zur Sitzung des Gestaltungsbeirats (GBR)

am Freitag, 11.12.2020, Kulturzentrum, Großer Saal

TOP 1 Bauvorhaben „Hindenburgstraße 60“,
Zuletzt beraten am 15.05.2020
W i e d e r v o r l a g e

TOP 1: Hindenburgstraße 60, Oststadt

Nordfassade zur Hindenburgstraße. Die Fassade vor dem Markteingang und der Verkaufsebene sind großzügig verglast. Davon setzt sich die Lkw-Andienung mit der Werbefläche für den Markt als möglichst geschlossene Fläche ab.

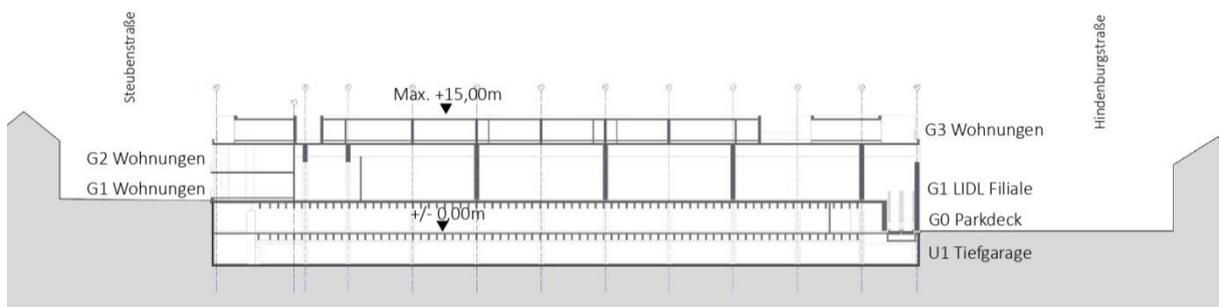
Die Hauptfassade entlang der Hindenburgstraße überzeugt noch nicht. Zu prüfen ist, inwieweit das Thema der an den Längsseiten vorhandenen Lamellenstruktur sich an dieser Seite fortsetzt und somit die Fassade gliedert.

Durch das hohe Tor der Anlieferung entsteht ein Höhenversprung in der Ansicht. Das Tor muss sich hinsichtlich seiner Farbe und Materialität in die Fassade integrieren und der Höhenversprung ist mittels der Lamellenstruktur auszugleichen.

Wohnungsgrundriss (Ebene G3) über dem Lebensmittelmarkt. Alle Wohnungen sind über einen begrünten Innenhof erschlossen. Die Zugänge von zwei Wohnungen sind als Nachbarschaft gekoppelt. Großzügige Terrassen bzw. Loggien sichern jeder Wohnung einen privaten Freiraum.

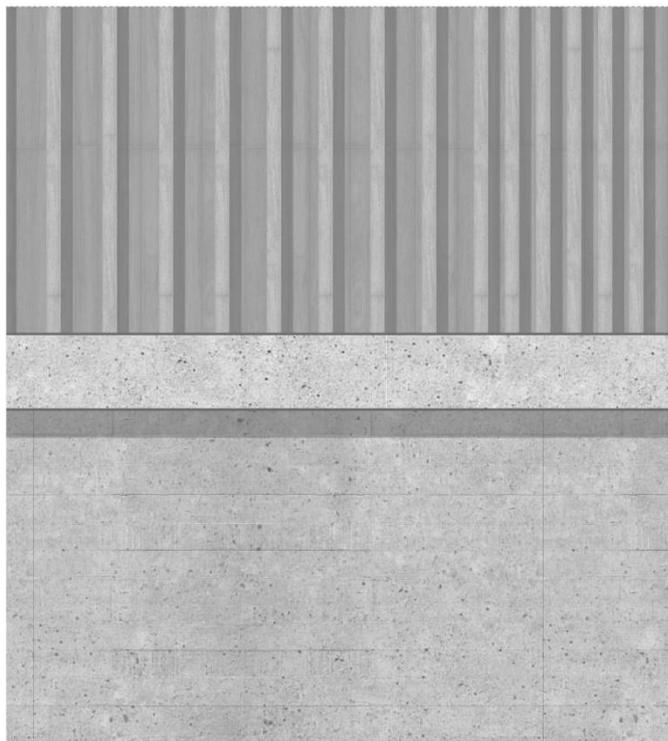
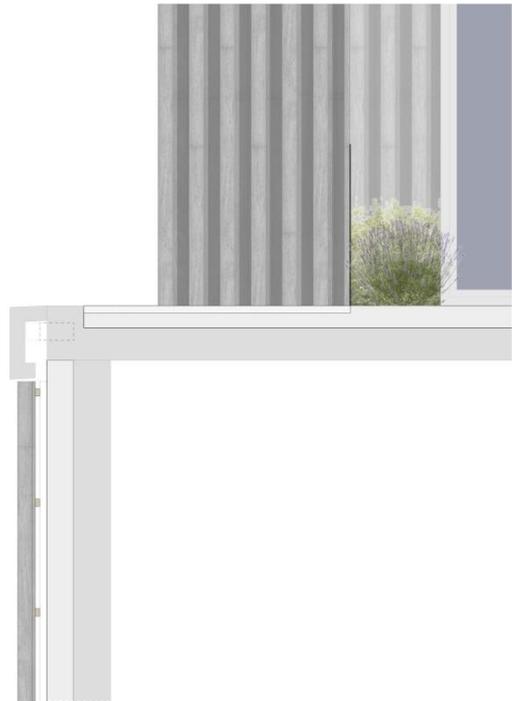
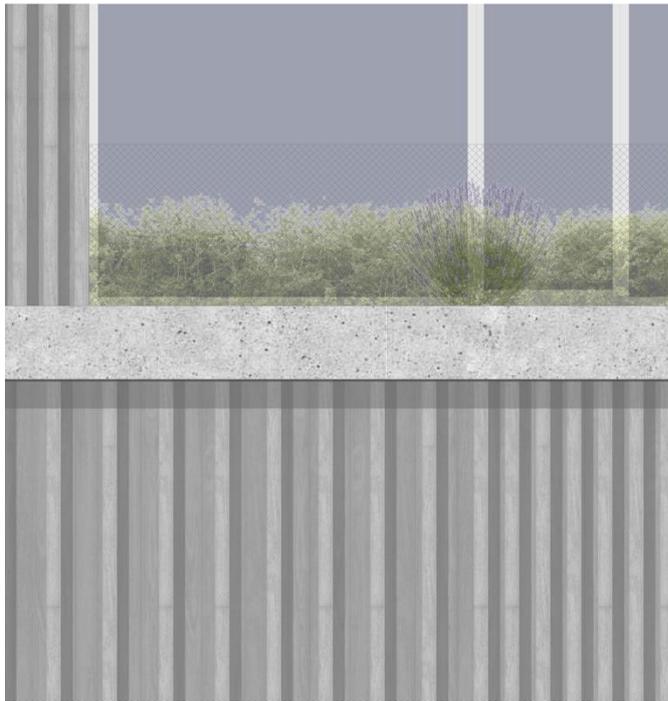
Die Belichtung der nach Norden orientierten Wohnung wird kritisch gesehen und muss überprüft werden.

Gestaltungs- und Materialstudie für die Fassade Materialstudie „Holz“ (1)

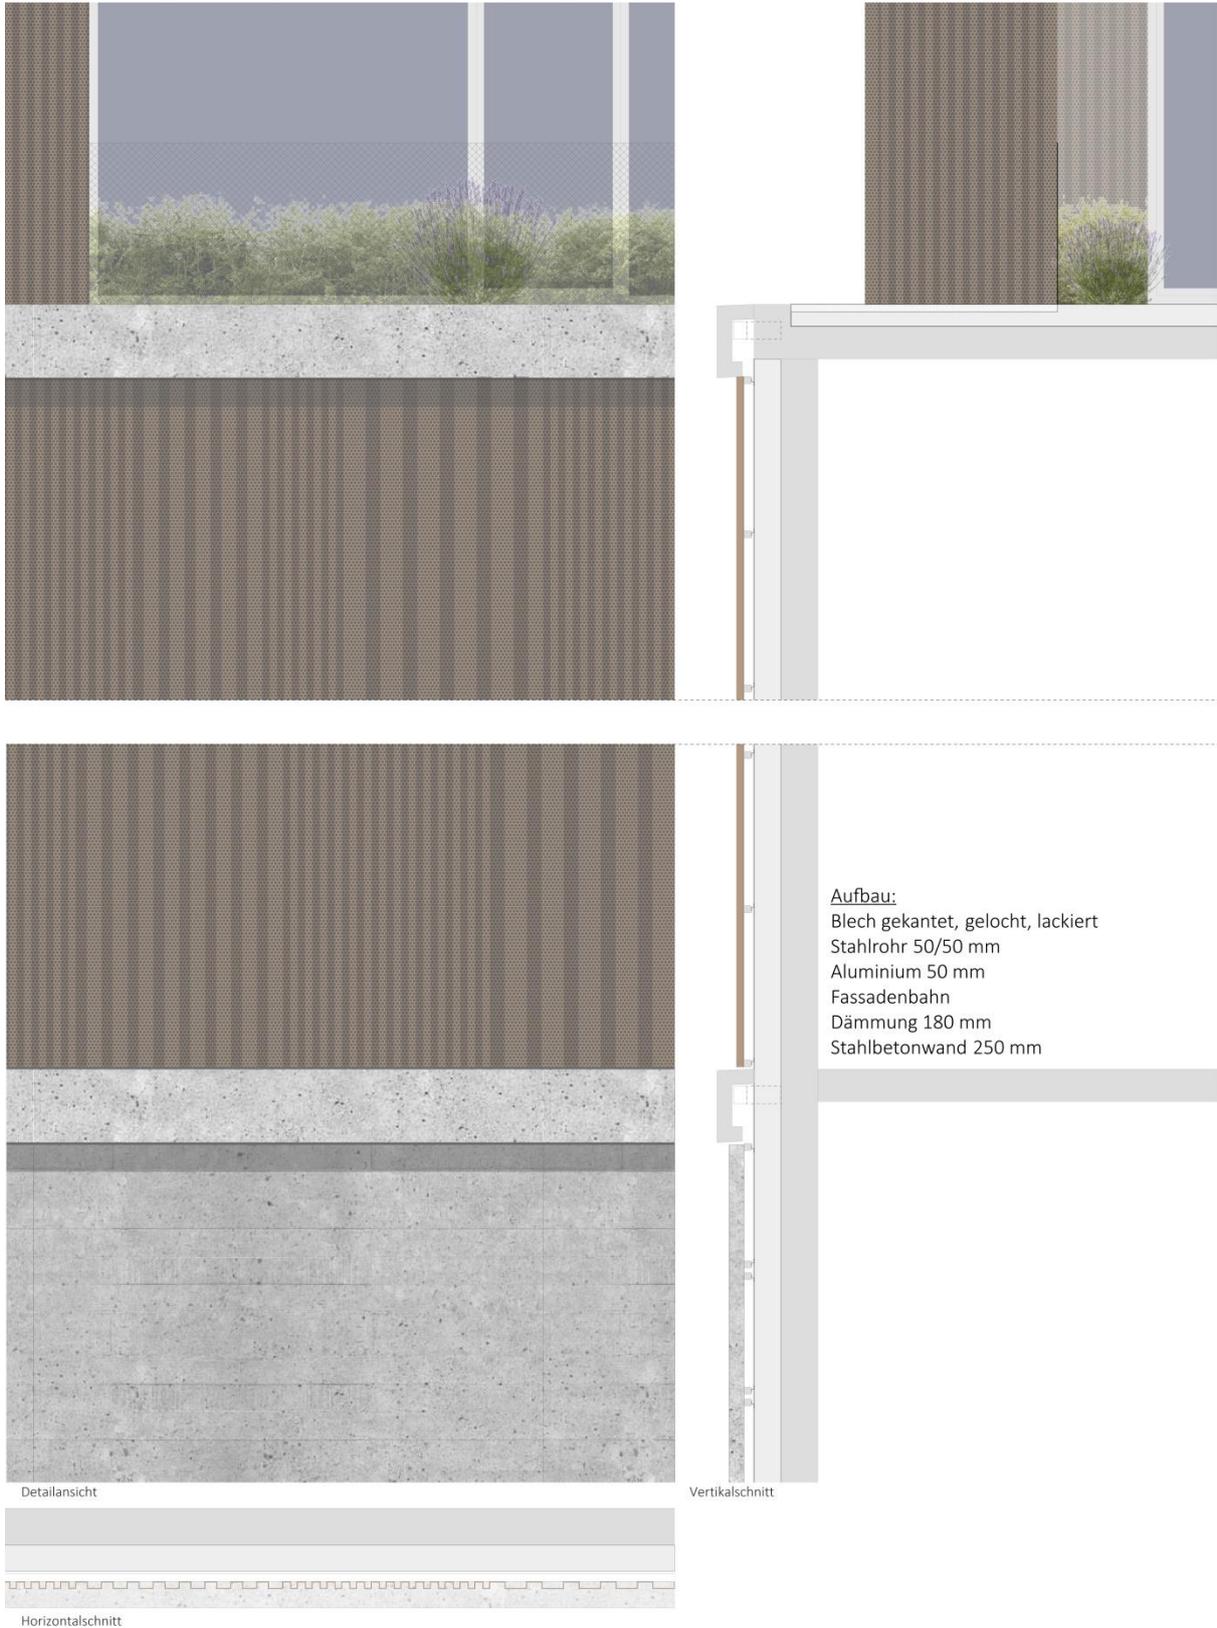
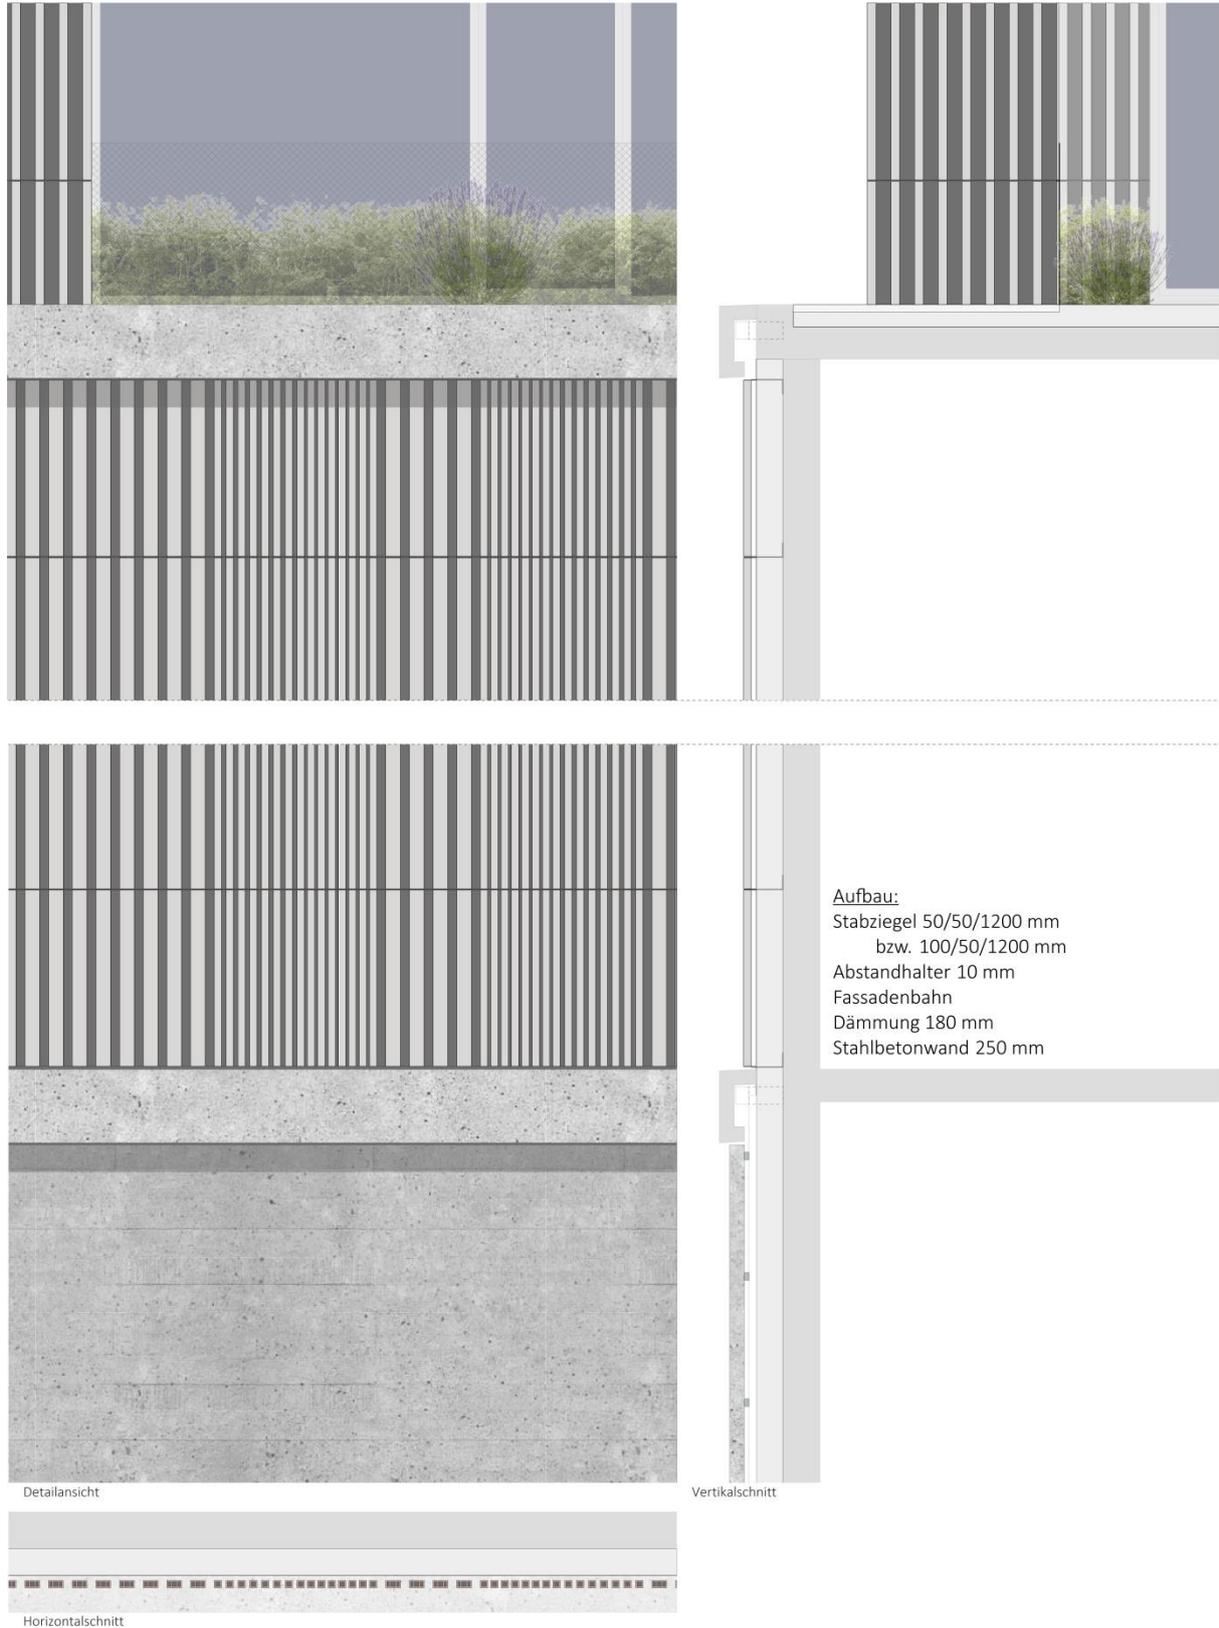
Die dargestellte Lamellenstruktur an den Fassaden ist gelungen, bringt eine wohltuende Tiefenwirkung, strukturiert geschickt das große Volumen und soll beibehalten werden. Der Gestaltungsbeirat begutachtet die vorgelegten Materialvarianten der Fassade. Der Baustoff Holz bringt Haptik, Maßstäblichkeit und Leichtigkeit und mildert somit das großflächige Erscheinungsbild ab. Die Variante mit dem Metalllochblech vermittelt einen gewerblichen oder industriellen Kontext und fügt sich nicht in das Wohnumfeld ein. Der Baustoff Keramik ist in seiner Materialität denkbar, allerdings unterstreicht der schwerere anmutende Baustoff das großflächige Volumen. Vor dem Hintergrund dieser Abwägung

empfiehlt der Gestaltungsbeirat einstimmig, die Materialvariante mit Holz weiterzuvorführen. Die vorliegende Planung schlägt vor das Lidl Logo großflächig in die Fassadenstruktur zu integrieren. Dieser Ansatz ist gelungen und soll weiterverfolgt werden.

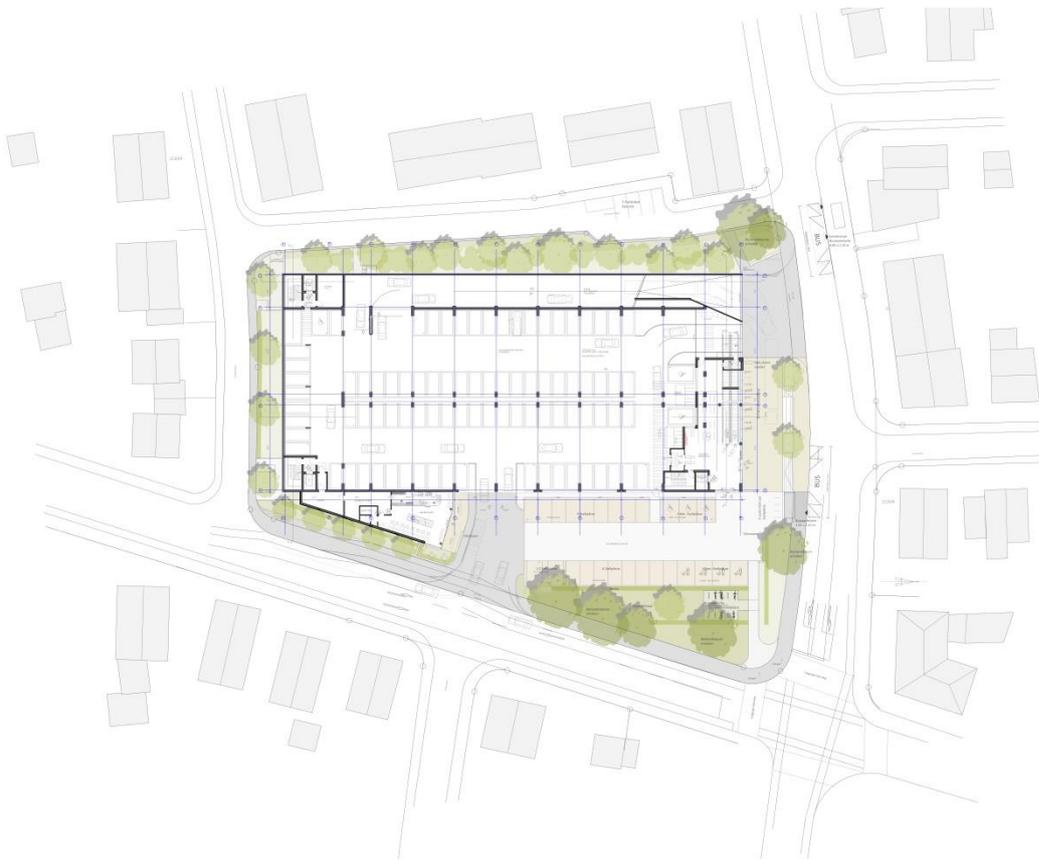
Die Freiraumgestaltung wird aufgrund der Baumpflanzungen und des Erhalts der Bestandsbäume an der Oststraße / Hindenburgstraße anerkannt. Zum Kreuzungsbereich Oststraße / Hindenburgstraße sollte insgesamt eine einladende und ruhige Platzgestaltung gesucht und eine eher abschirmende Wirkung durch Hecken vermieden werden. Die befestigten Flächen wirken mit den unterschiedlichen Nutzungszuordnungen zu kleinteilig. Empfohlen wird eine durchgängige flächige Gestaltung mit farbigem Asphalt.

Außenanlagenplan (mit Kennzeichnung der Gebäude)

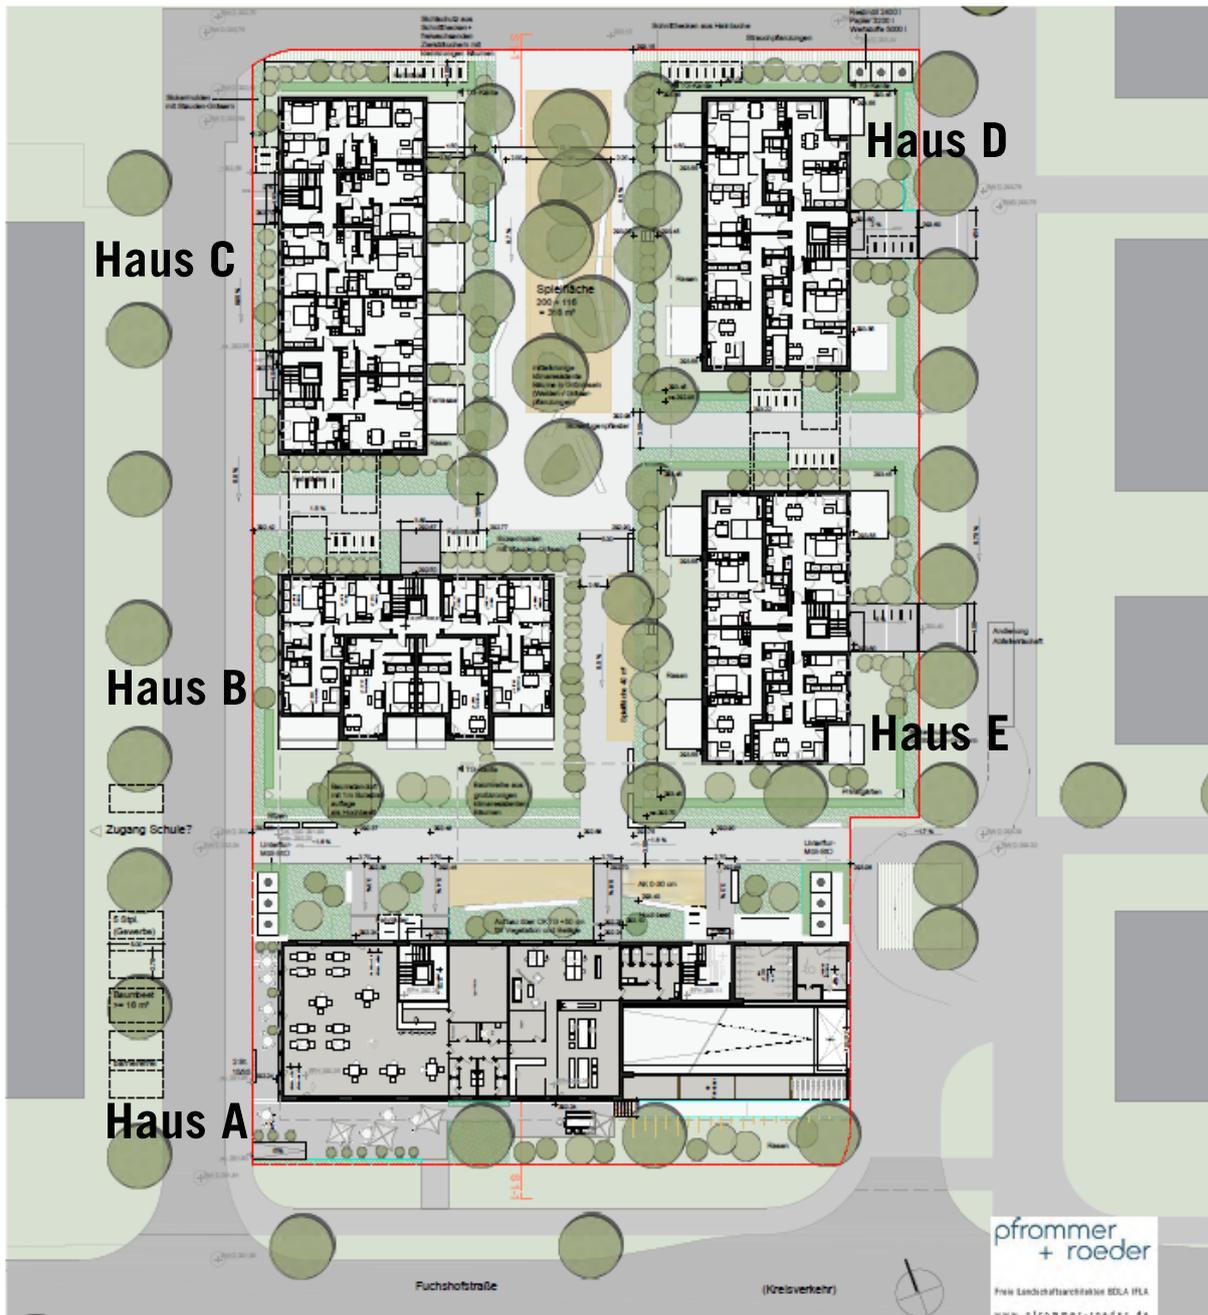
In seiner Stellungnahme würdigt der Gestaltungsbeirat zunächst die Anpassungen der Freiflächen im Bereich der Häuser B bis E. Durch eine Aufweitung der Zuwegungen wird die zentrale Gemeinschaftsfläche nun besser mit der umgebenden Nachbarschaft verknüpft. Auch die wegebegleitenden Einfriedungen und die Öffnungen in den Decken der Terrassengärten zwischen den Häusern B und C sowie D und E erhöhen die Attraktivität der Aufenthaltsbereiche.

Diese Freiraumqualität wird im Umfeld von Haus A noch vermisst. Nach Süden zur Fuchshofstraße reihen sich die Terrasse eines Cafés, der Freibereich eines Coworking Spaces und der Vorbereich eines Abstellraums für Fahrräder aneinander, die durch Rampen und Treppen sowie durch Hecken und Einzelbäume verbunden sind. Anstelle einer abschnittweisen Differenzierung des Freiraums wird hier eine zusammenhängende Gestaltung erwartet, die Bezüge zum Vorbereich der benachbarten Schule aufbaut und sich weiter östlich entlang des Baufelds 2 fortsetzen lässt, um einen prägnanten Straßenraum für die Fuchshofstraße zu erzielen. Die Vorzone nach Norden zum angrenzenden Baufeld ist aufgrund der vielen einzelnen Zuwegungen zum Gebäude ebenfalls zu kleinteilig artikuliert. Auch in diesem Bereich sollte ein zusammenhängender Freiraum entstehen, der eine Schnittstelle für die Nutzerinnen und Nutzer der angrenzenden Baufelder bietet. In diesem Zusammenhang ist auch die Lage und Dimensionierung der Einwurfstellen für die unterirdischen Müllcontainer an den Gebäudeecken zu überprüfen, da sie die Aufenthaltsqualität im Nahbereich der Erdgeschossnutzungen stark einschränken.

Gebäude A – Ansicht Süd zur Fuchshofstraße

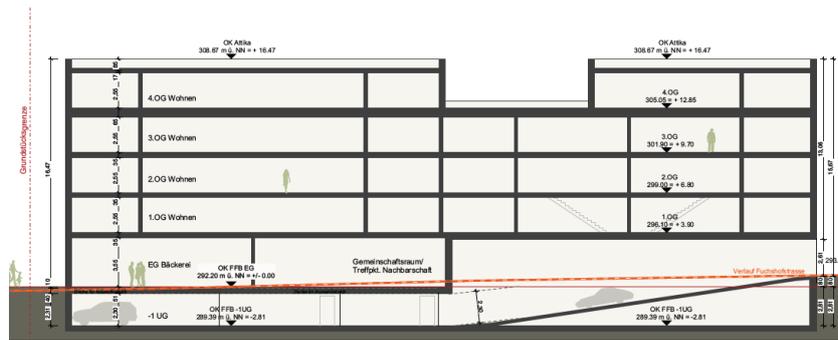
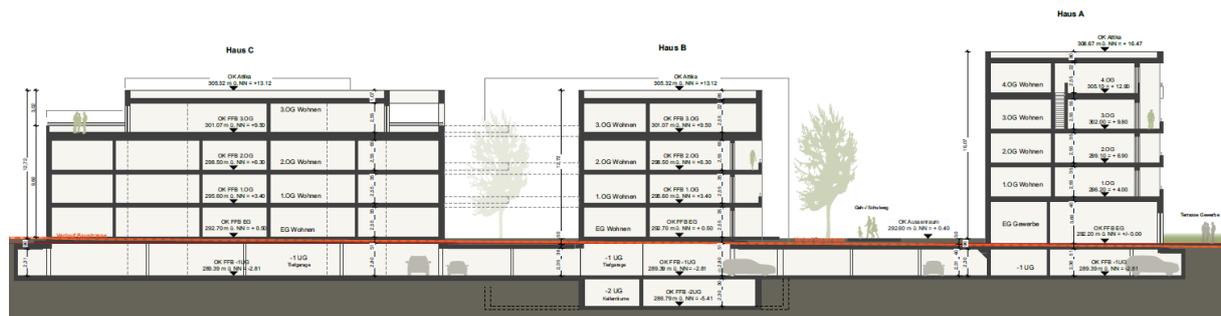
ausreichende Flächen für die Begegnung der Bewohnerinnen und Bewohner sowie Abstellbereiche für Kinderwägen etc. zu bieten. Die einzelnen Erdgeschossnutzungen zeichnen sich jedoch noch zu unterschiedlich im Fassadenbild von Haus A ab. Es wird eine einheitliche, transparente Fassadengestaltung empfohlen, durch die eine **Adressbildung mit Vorderseiten sowohl zur Fuchshofstraße als auch zum nördlichen Baufeld** erreicht wird.

Die Verwendung von **Holz als Konstruktions- und Fassadenmaterial wird gewürdigt**. Durch eine subtile Differenzierung in der Oberflächengestaltung der Fassadenelemente (z. B. in der Farbigkeit) sollten sich die **einzelnen Häuser leicht voneinander unterscheiden**. Die **horizontalen Bänder sollten möglichst schmal ausgebildet** werden. Insbesondere im Bereich der Attika wirken sie noch zu massiv. Die **Fensteröffnungen sind möglichst großzügig als raumhohe Doppelfenster** auszubilden.

Es liegen zwei Aufbauoptionen der Fassade vor:

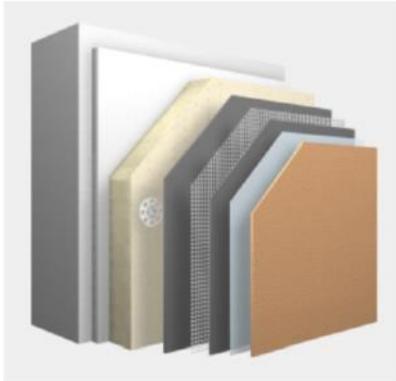
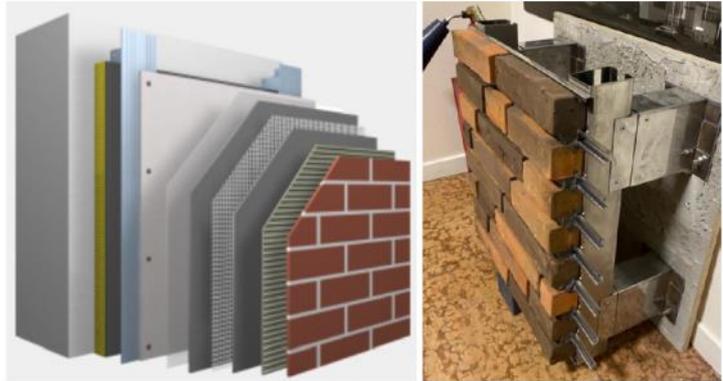
Das Gebäude ist jedoch in seinem städteräumlichen Bezug und seiner Erscheinung fremd. Durch die **vorgehängten Balkone** wird die Verfremdung noch weiter verstärkt, damit wirkt das Gebäude deplatziert bzw. am falschen Ort im Vergleich zu den zurückhaltend gestalteten Wohn- und Geschäftsgebäuden in der Umgebung mit Lochfassaden und schlichten Gliederungselementen. Die dargestellten Balkone als private Freiflächen für die angestrebte Wohnnutzung lassen **Fragen zur Wohnqualität, Beispielbarkeit und zur Konstruktion offen und erscheinen wenig oder nicht praktikabel.**

Die starke Absetzung des **Dachgeschosses** wirkt wie ein zusätzliches Technikgeschoss. Als geplante Penthouse-Ebene wäre hier eine **eher transparente Gestaltung** sinnvoll. Die gesamte **Außengestaltung** sollte sich in Bezug auf die Materialität **wertig** zeigen, z.B. mit einer **hellen freundlichen Kalksteinfassade**. Bei der Farbgestaltung sollte der **umliegende Kontext berücksichtigt** werden.
